茨城県原子力安全対策委員会
東海第二発電所
安全性検討ワーキングチーム(第17回)
ご説明資料

委員からの指摘事項等を踏まえた論点及び 県民意見を踏まえた論点への説明

2020年10月21日

日本原子力発電株式会社

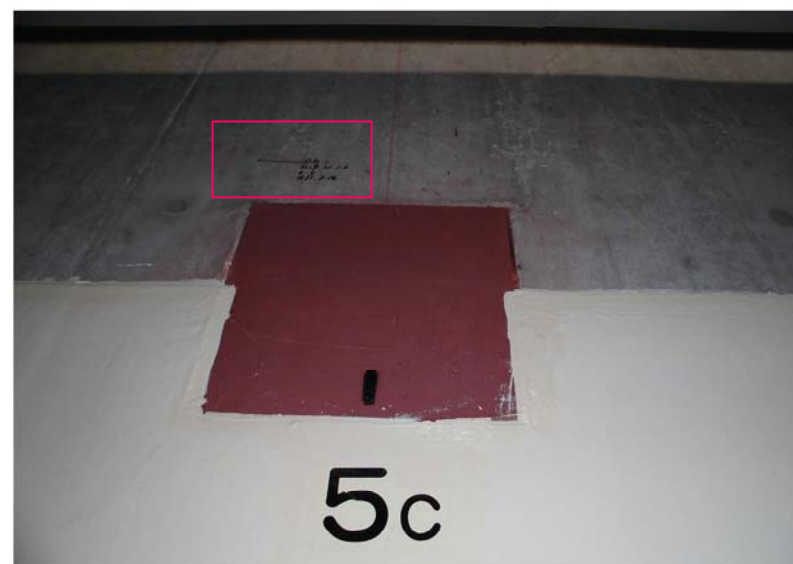
2011年東北地方太平洋沖地震及びその後に県内で頻発する地震によりひび割れの増加があったかどうか、それによる鉄筋コンクリートの剛性低下の判断、また、ひび割れを補修する基準も含め、実情がどう変わってきているか記録に残すと良いのではないかと。P.2,5

「地震後の点検において、構造強度やその他機能に影響するひび割れ等は認められなかった」とあるが、ひび割れ等は目視による確認だと思うが、機能等に影響しないことをどのように判断したのか、判断基準はどうなっているか。P.2-5

コンクリート表面に特徴的なひび割れは発生していない
⇒ひび割れの形態としては表層ひび割れと判断(経過観察)

【津波到達時の海水ポンプ室の浸水状況】

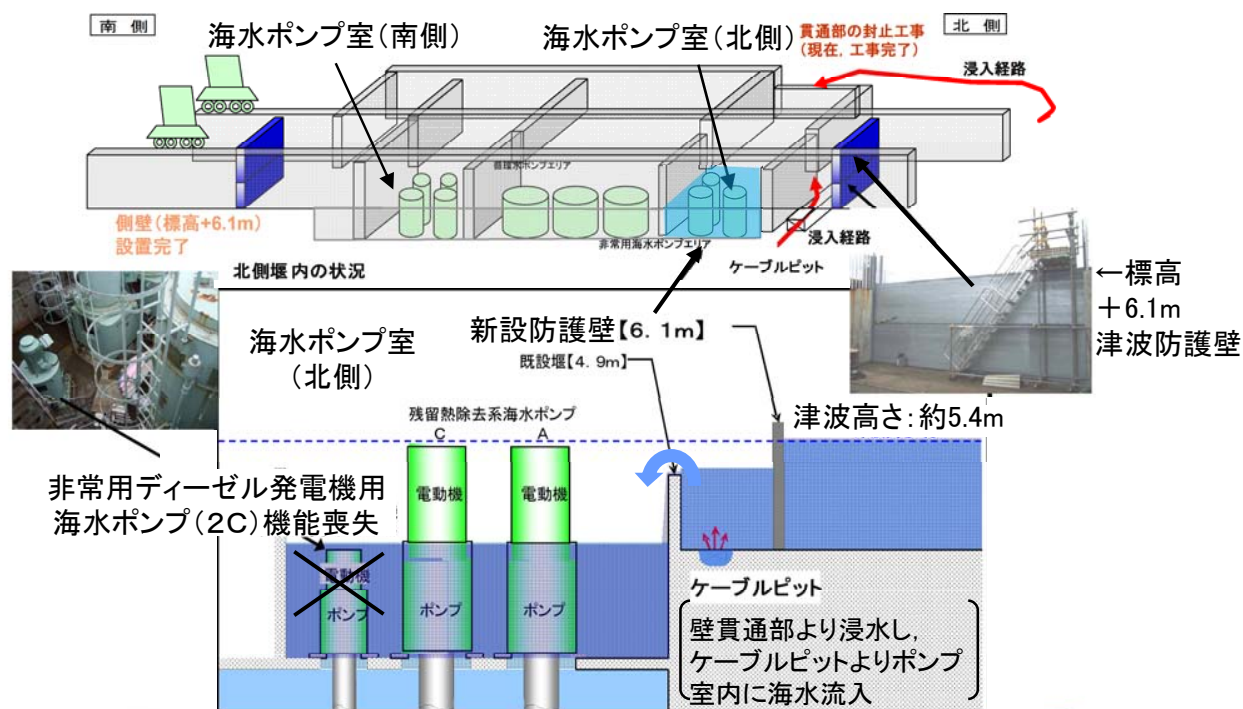
・東日本大震災の時当該東海第二プラントの冷却ポンプが3台中2台が既対策のために救われた事実をもっとリアルに知らせてほしいと思います。 P.3 P.14

- ・非常用ディーゼル発電機の冷却等に用いる海水ポンプ等は、南北2カ所に分離して設けた海水ポンプ室内に設置
各海水ポンプ室に対して、**当時の新知見に基づく津波評価***（津波到達高さ予測標高+5.7m）（①）
を踏まえ側壁の嵩上げ工事を実施し、**標高+6.1mの高さの津波防護壁を設置済み**（②）
- ・海水ポンプ室への**津波到達高さは標高+5.4m**（③）に止まり、**標高+6.1mの津波防護壁により頂部からの越流を防止**
- ・この際に、北側の海水ポンプ室は電気ケーブルの壁貫通部の止水処置工事が終了しておらず、
壁貫通部からの浸水で非常用ディーゼル発電機用海水ポンプ（2C）の電動機が冠水し機能喪失、運転停止
- ・一方、南側の海水ポンプ室は工事がすべて終了しており、**浸水は生じず海水ポンプの機能を維持**

海水ポンプ室津波高さ(標高)	
②津波防護壁の高さ	+6.1m
①津波到達高さ(予測)*	+5.7m
③津波到達高さ(痕跡高)	+5.4m

主蒸気系概要図

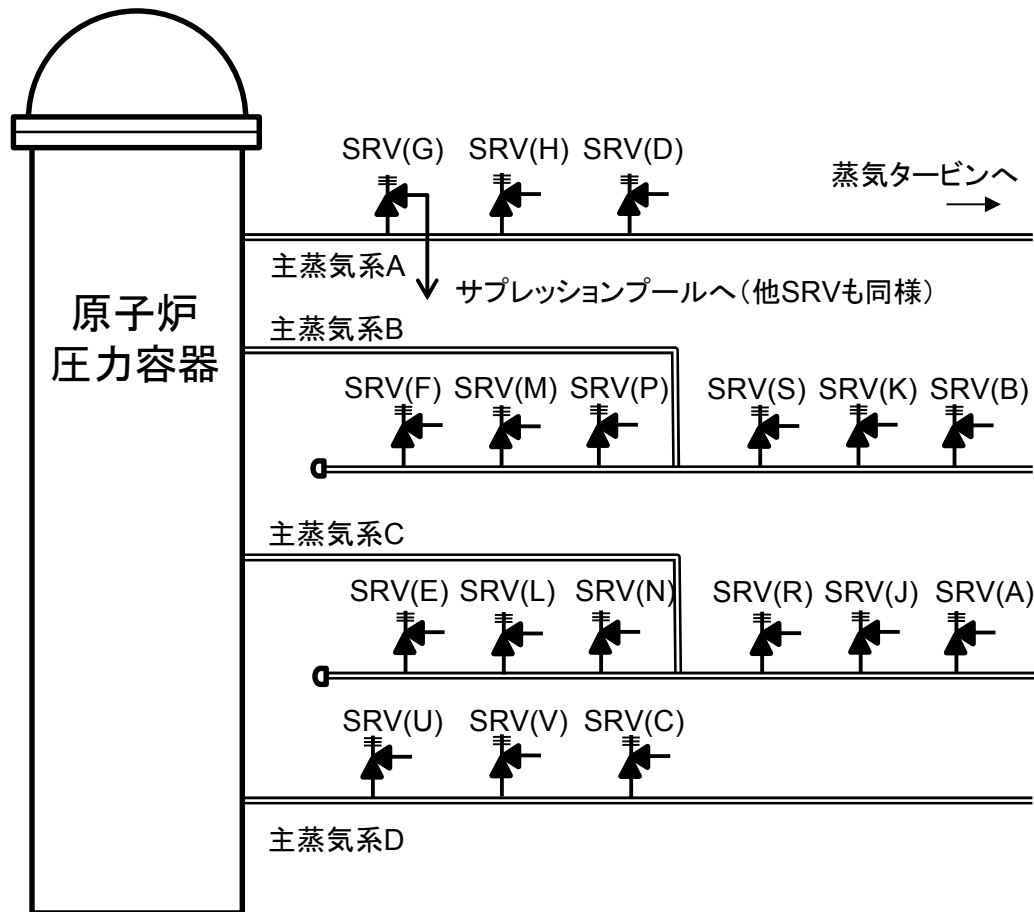
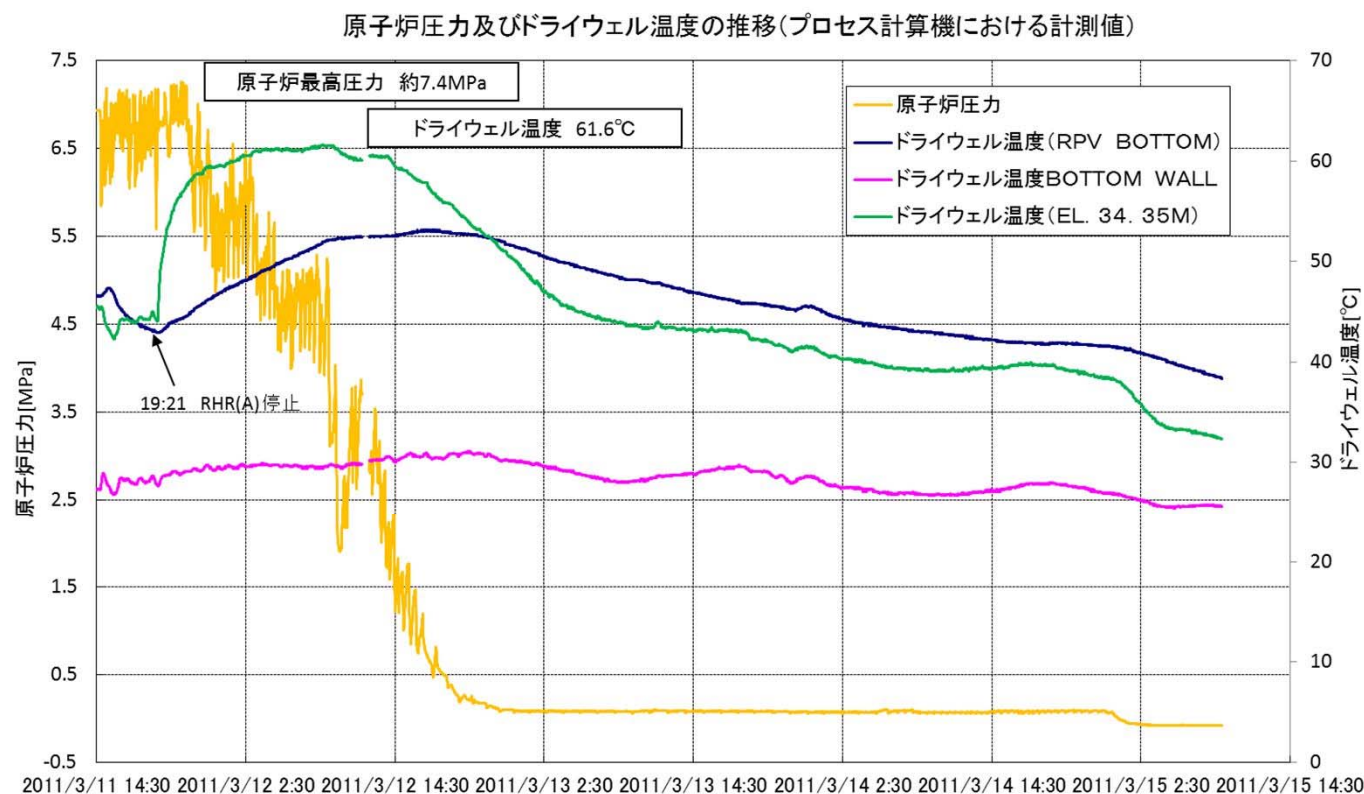
福島第一原発3号機は炉心損傷の事態で格納容器温度が200℃を超過したが、東海第二でSRVが170回も噴いた時に、圧力容器の圧力が弁の耐圧を越えて弁から格納容器ドライウェルに放射能を含む蒸気が漏れ出た疑いさえある。コンクリート強度の確認だけでなく、こうした基本設計の機能維持性能が適格かどうか審査されるべきところ、そうした審査が行われた形跡はない。

- 地震による原子炉停止(制御棒全挿入)から冷温停止(冷却材温度100℃未満)までの間、主蒸気逃がし安全弁(SRV)の動作により、原子炉の圧力を制御
- 冷温停止までの間に、SRVは合計170回動作(自動動作:30回、運転員操作:140回)

- 原子炉の最高圧力は約7.4MPaに留まり, 原子炉の冷却継続に伴い低下
- 原子炉格納容器(ドライウエル)の温度は61.6℃に留まり, 原子炉格納容器の最高使用温度(171[℃])を十分下回り, 冷却継続に伴い漸次低下

高压電源車の現在の配置場所と常設代替高压電源装置置場の位置

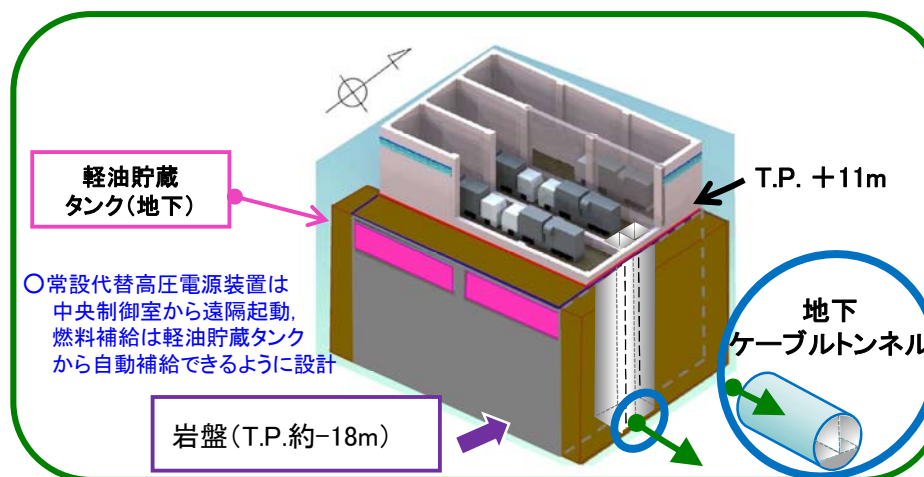
・非常用電源設備が国道245をまたいで設置してありますが関連ケーブル等は地下に布施してあるとすれば地震被害の心配はないのですか。 P.26

- ✓ 発電所構内のT.P.+11m盤に常設代替高压電源装置置場を設置
- ✓ 常設代替高压電源装置置場から原子炉建屋まで、耐震性を確保した地下のトンネルにケーブルを設置
